Dodatek č. 2

ke smlouvě o dílo č. S/0118/2018/OMH a Dodatku č.1 S/0118/2018/OMH/1
k realizaci díla „Rekonstrukce Mariánského náměstí v Mariánských Horách“

Změnový list

číslo: ZL 015

Řešení vodící linky dle schválené projektové dokumentace

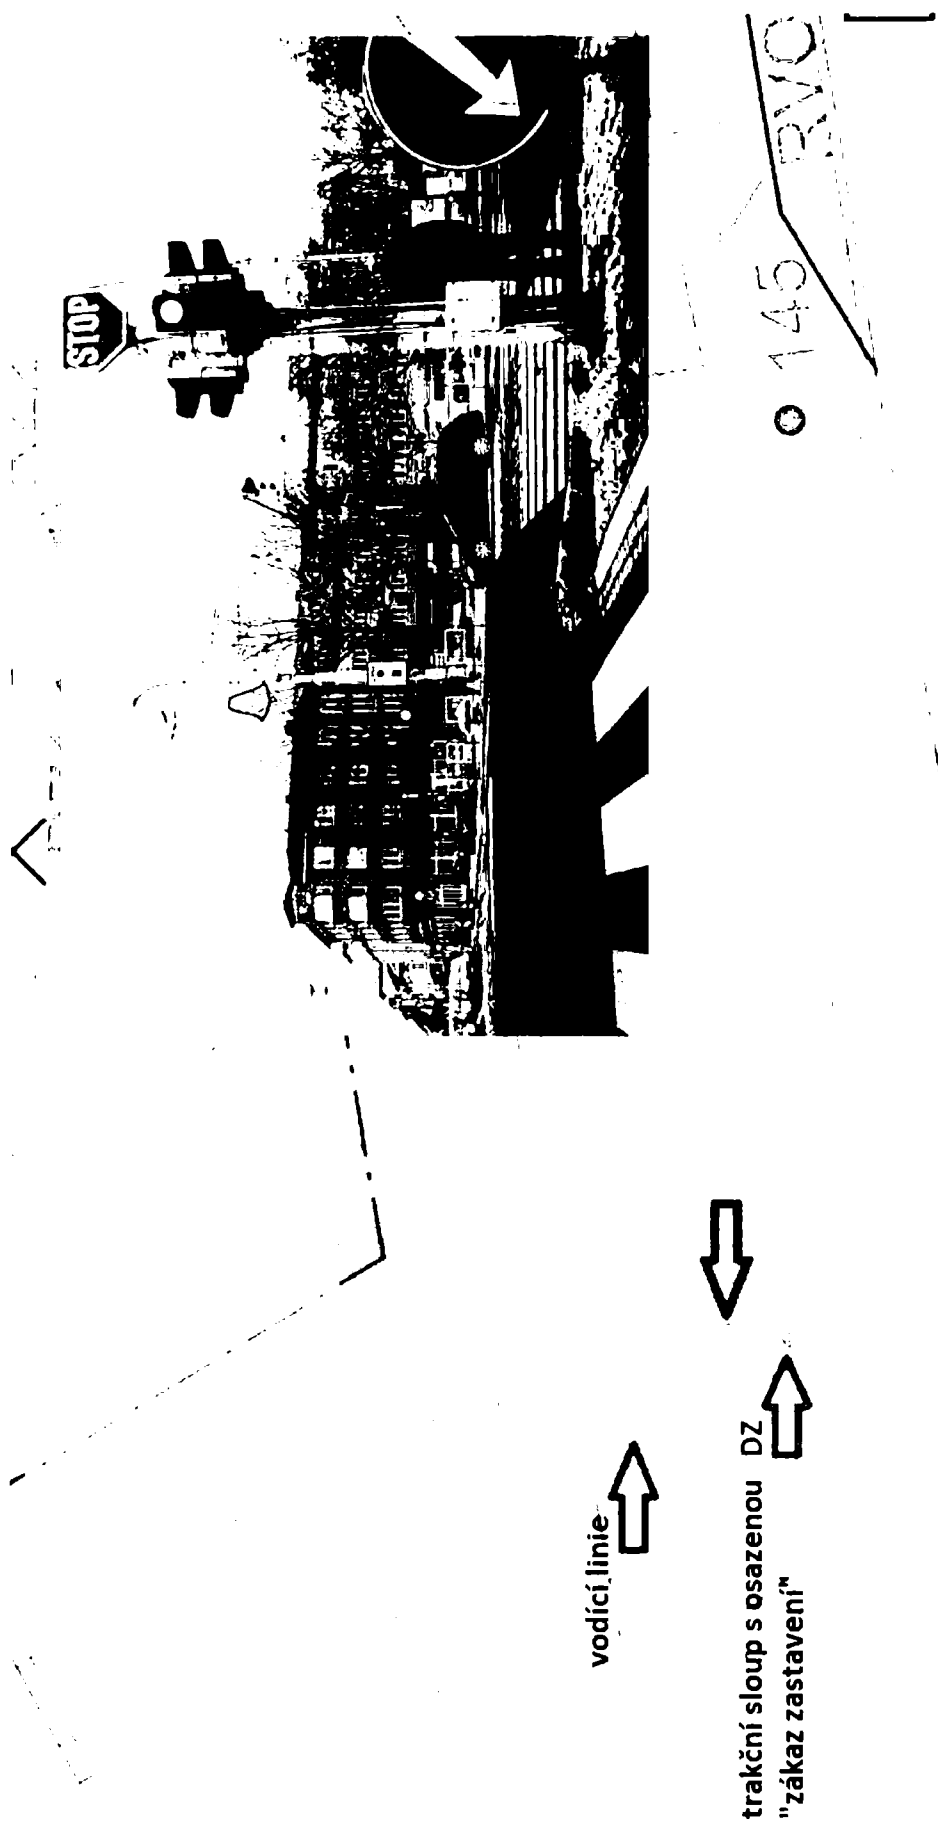
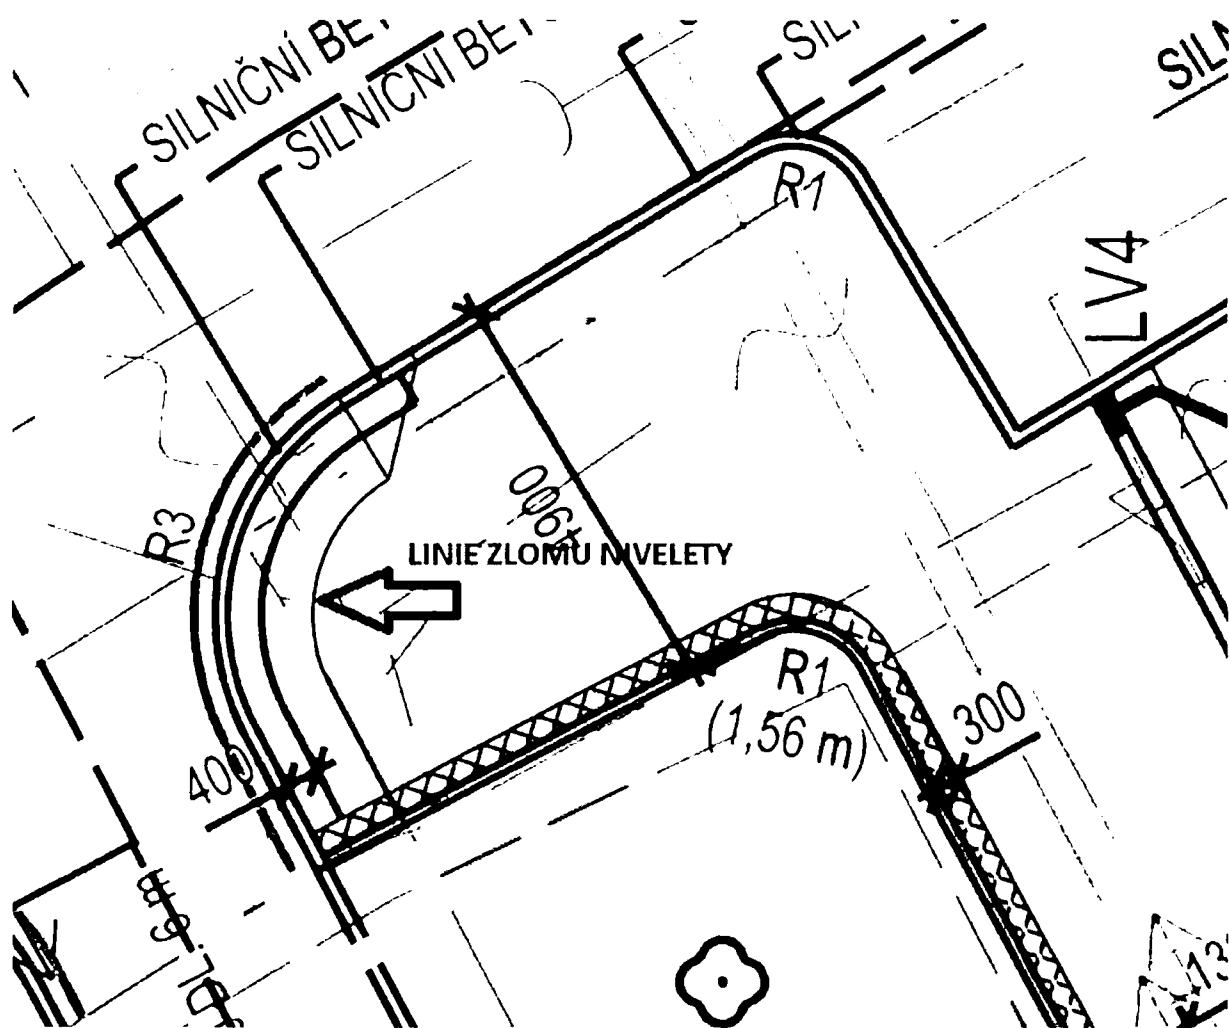
4.19. Příčiny změny: Nová plocha náměstí z velkoplošné dlažby BEST Gigant je od stávajícího chodníku na ulici Přemyslovců opticky oddělena betonovou dlažbou s vodícím proužkem. Při realizaci bylo zjištěno, že tato dlažba navádí nevidomé do nebezpečné blízkosti k trakčnímu sloupu DPMO.

4.20. Popis změny: Trasu dlažby s vodícím proužkem posunout do bezpečné vzdálenosti od trakčního sloupu DPMO.

4.21. Návrh řešení: Osazený vodící proužek šířky 40 cm rozebrat. Rozebrat položenou velkoplošnou dlažbu BEST Gigant a část dlažby z kostek žulových 100/100/80. Dlažbu Best Gigant oříznout podél nové linie vodícího proužku. Znovu položit vodící proužek do nové trasy, zbývající část plochy vydláždít stávající zámkovou dlažbou typ KOST, identickou s dlažbou chodníku na ulici Přemyslovců.
